Nettilknytning av Harbaksfjellet og Kvenndalsfjellet vindkraftverk

Åfjord kommune

Endringssøknad **Mai 2017**

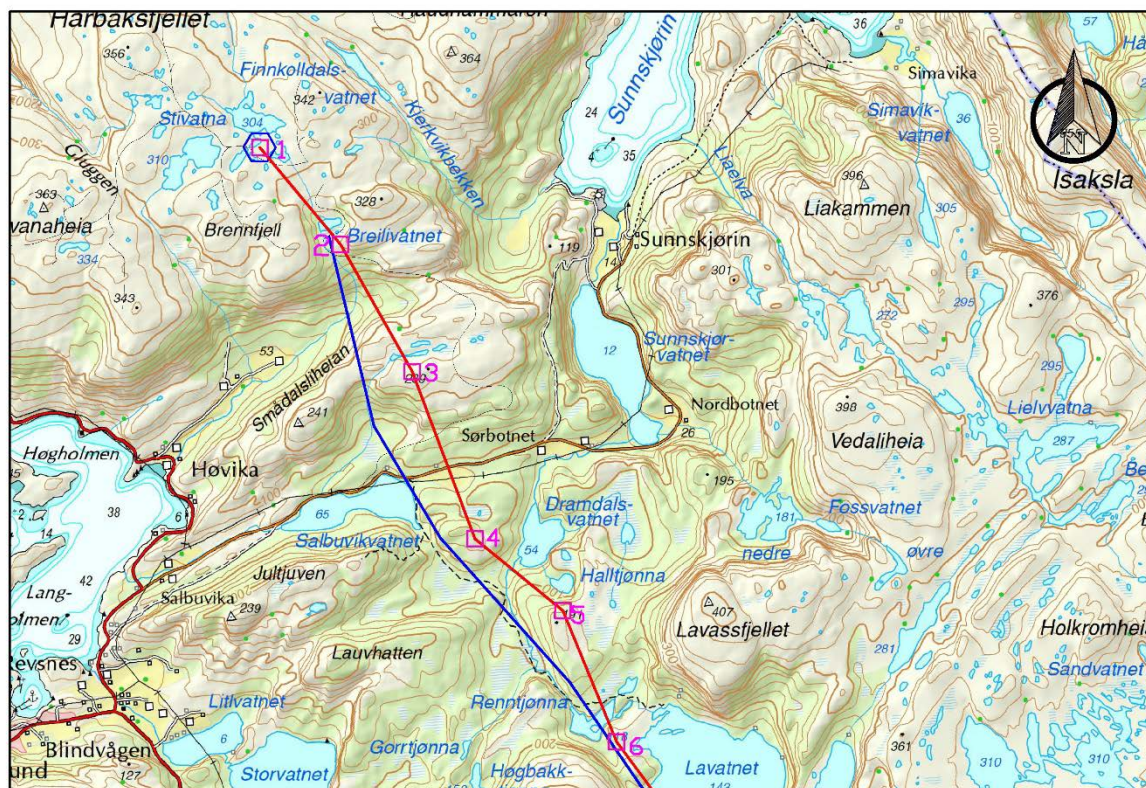
Gjennom detaljprosjektering av vindkraftverket er plasseringen av den konsesjonsgitte transformatorstasjonen internt i vindkraftverket endret. Transformatorstasjonen er i opprinnelig anleggskonsesjon plassert ved Breilivatnet, helt sør i konsesjonsområdet. Transformatorstasjonen planlegges nå plassert ca. 100 meter sør for vatn 304 Stivatna, mer sentralt i konsesjonsområdet. Videre har det i arbeidet med detaljprosjektering av nettilknytningen kommet frem mer optimale teknisk-økonomiske løsninger som avviker fra konsesjonsgitt trasé. Kostandene ved ny løsning endrer seg ikke vesentlig fra opprinnelig konsesjonsgitt løsning. Man får en noe lenger luftlinje fra trafostasjon i Harbaksfjellet vindkraftverk, men dette oppveies av kortere jordkabler samt redusert elektrisk tap i vindparken. Også innspill fra grunneiere i området er forsøkt ivarettatt, ved å legge traseen bort fra sti/sledevei mellom Salbuvikvatnet og Lavatnet, som er å betrakte som et nyere tids kulturminne. Omsøkte endringer i kraftledningstraseen går frem av kart under, samt vedlegg 1 og vedlegg 2.

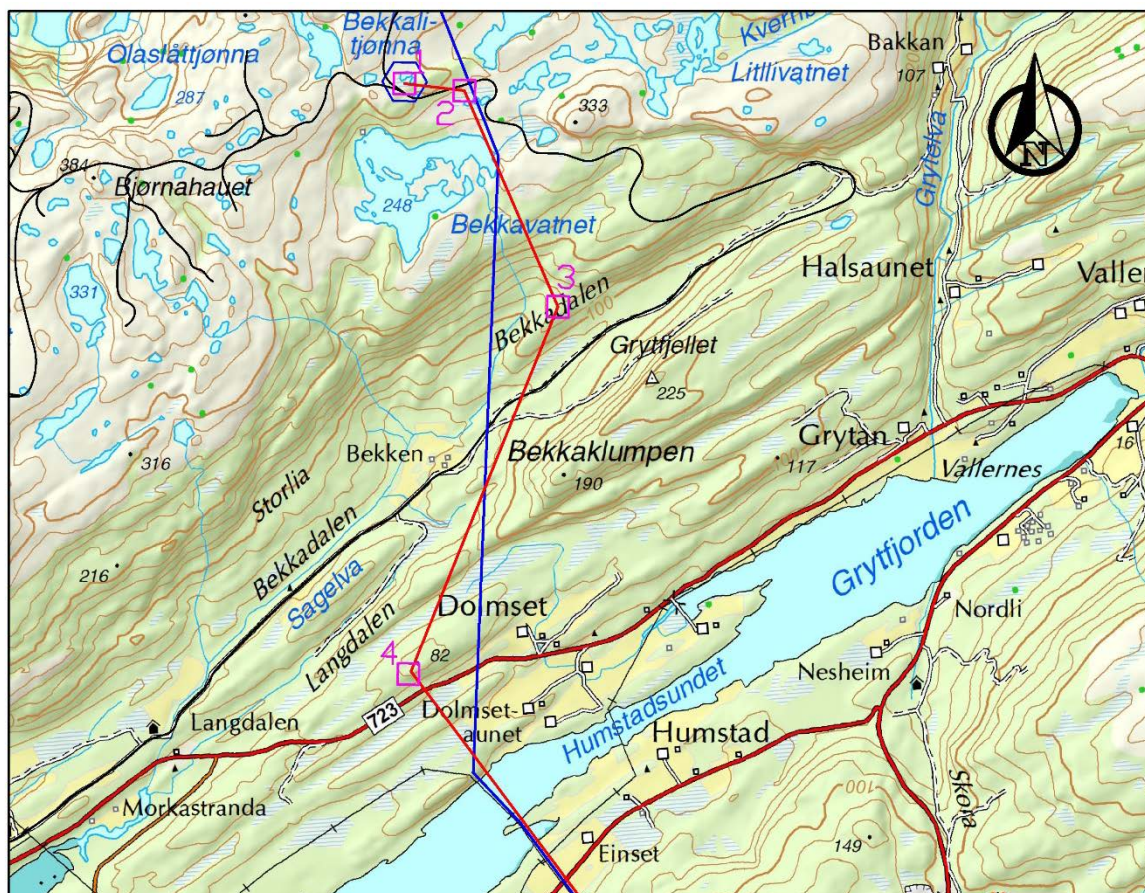
Gjennom detaljprosjektering av vindkraftverket er plasseringen av den konsesjonsgitte transformatorstasjonen internt i vindkraftverket endret. I gjeldende anleggskonsesjon er transformatorstasjonen plassert 3-400 meter øst for Bjørnahauet, ca. 1,4 km fra konsesjonsgitt nettilknytning fra Harbaksfjellet vindkraftverk til Hubakken transformatorstasjon. Transformatorstasjonen planlegges nå ca. 1,2 km mot øst/nordøst, midt mellom Bekkavatnet, Bekkalitjønna og Bjørnabakkvatnet.

Nettilknytningen mellom Harbaksfjellet og Hubakken transformatorstasjon planlegges lagt innom den nye plasseringen for transformatorstasjon i Kvenndalsfjellet, i stedet for en avgreining som tidligere. Det er også gjort andre justeringer av linjetraseen, blant annet ved Dolmset, for å ivareta innspill fra grunneiere som ønsket lenger avstand mellom kraftledning og bebyggelse. Se kart under, samt vedlegg 1 og vedlegg 3.

Vedlegg 3: 132 kV kraftledningstrasé Kvenndalsfjellet-Hubakken

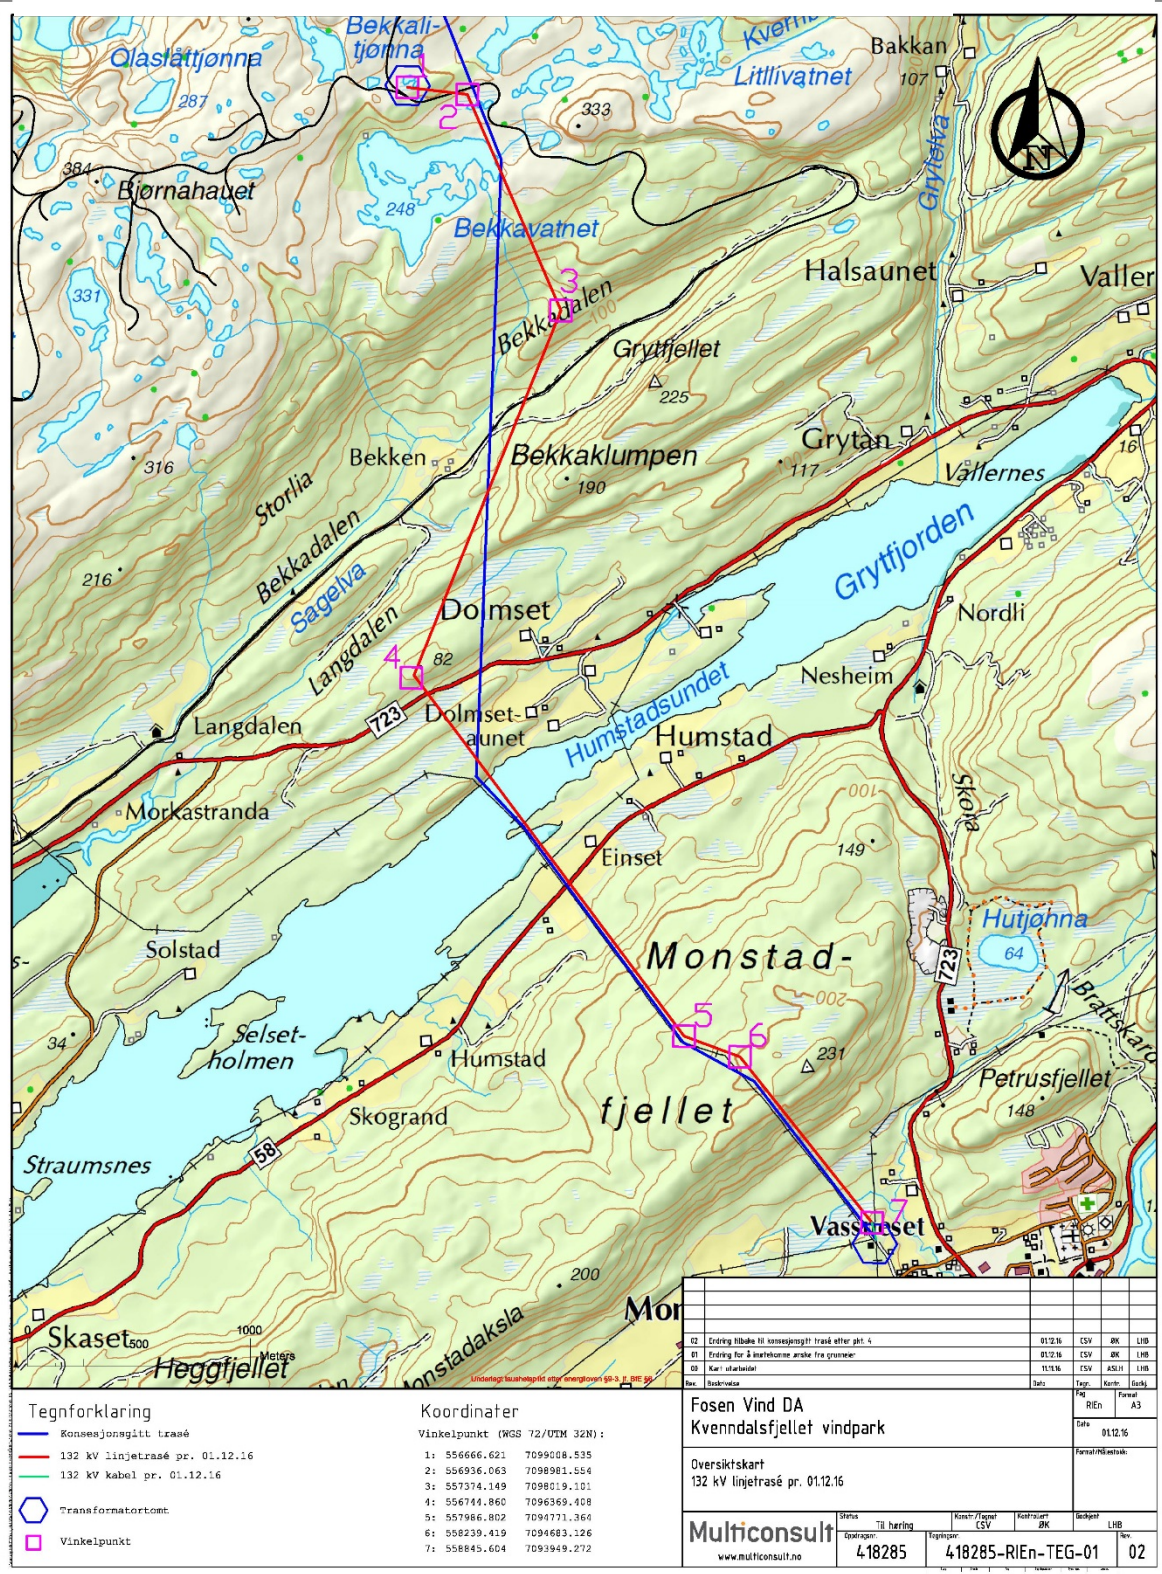
Gjeldende anleggskonsesjon	Omsøkt endring
Spennings 132 kV	Ingen endring
Transformatorstasjon ved Bjørnahauet	Ny plassering av transformatorstasjon nord for Bekkavatnet, se kart vedlegg 3
Ca. 1,6 km lang jordkabel fra transformatorstasjon ved Bjørnahauet	Bortfall av 1,6 km lang jordkabel som følge av endret plassering av transformatorstasjon. Se kart vedlegg 3.

Vedlegg 4: Miljøverdier langs linjetraseene

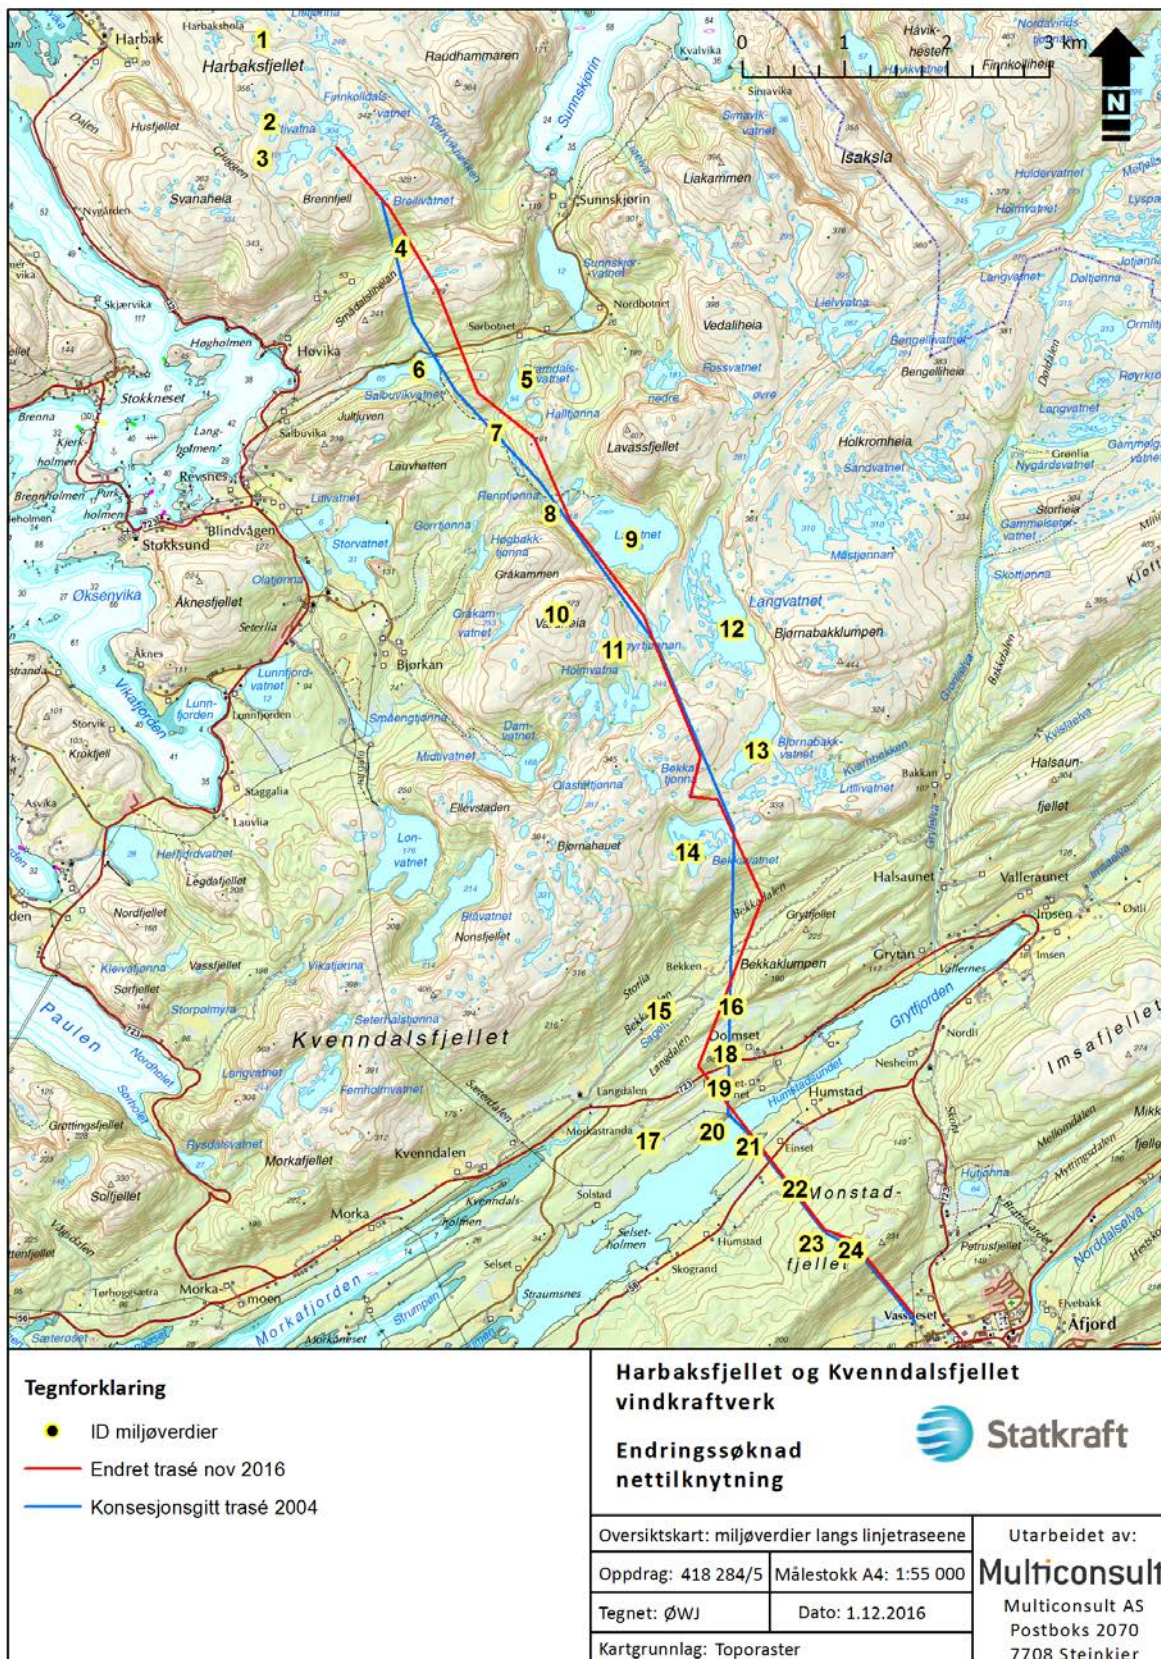
Nye plasseringer av de to transformatorstasjonene kommer nærmere registrerte hekkelokaliteter for sårbare fuglearter. Reell negativ effekt av endringen vurderes som liten når man ser hen til gjenværende avstand (forstyrrelsesavstand for de aktuelle artene er 500-750 m, jf. NINA rapport 623) og at områdene uansett skal bygges ut med turbiner og internveinett.

Konsesjonsgitt og endret trasé for kraftledningen er grovt sett nokså sammenfallende, og berører med noen unntak de samme miljøverdiene som tidligere. Små positive og negative forskjeller nuller hverandre i stor grad ut. Med utgangspunkt i rødlistestatus/arter av nasjonal forvaltningsinteresse er det nærliggende forekomster av alm og gullprikkklav (begge VU, begge utsatte ved hogst) som har størst verdi. Her er forskjellen mellom konsesjonsgitt og endret trasé hhv. liten/ingen for alm og ingen forskjell for gullprikkklav. Funn/lokaliteter innlagt i Artskart for de to artene blir ikke direkte berørt, men avstandene er ikke større enn 45-50 meter fra ryddebeltekanter.
